Znak: WE.2110/3/2010

postępowania prowadzonego w trybie przetargu nieograniczonego, zgodnie z przepisami ustawy z dnia 29 stycznia 2004 r. Prawo zamówień publicznych, (Dz. U. z 2004 r., Nr 19, poz. 177, z późn. zm.), którego przedmiotem jest wyłonienie wykonawcy na realizację zadania Pt. „Instalacja Odnawialnych Źródeł Energii. Wykonanie baterii kolektorów słonecznych dla potrzeb wspomaganie przygotowania ciepłej wody użytkowej w budynku internatu Zespołu Szkół Kształtowania Środowiska i Agrobiznesu przy ul. Smętka 7 w Giżycku”

Odpowiedzi na pytania.

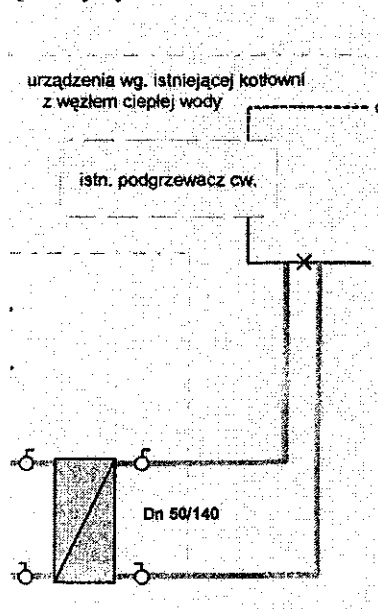
W projekcie Promowanie energii odnawialnej dla obiektu Internat Zespołu Szkół Kształtowania Środowiska i Agrobiznesu w Giżycku przy ulicy Smętka 7 w schemacie instalacji solarnej nie określono:

- a. Podłączenia zimnej wody z niezbędną armaturą i urządzeniami.
- b. Podłączenia ciepłej wody i cyrkulacji jw.

- c. Sterowania czynnikiem grzewczym do wymiennika nr 4.
- d. Pompy nr 9 i 10 w węźle solarnym nie nadają się do wody użytkowej.
- e. Ponadto w części IV Przedmiot zamówienia wniesiono zapis „Dokumentacją budowlaną i elektryczną należy przedstawić przed podpisaniem umowy. Natomiast powyższe projekty będą elementem umowy i na podstawie powyższej umowy będą wykonywane. Proszę o zlikwidowanie powyższej sprzeczności.

Punkty a, b i c wyjaśnia załączony rysunek:

Do punktu d: Pompy nr 9 i 10 nie pracują w obiegu wody użytkowej.
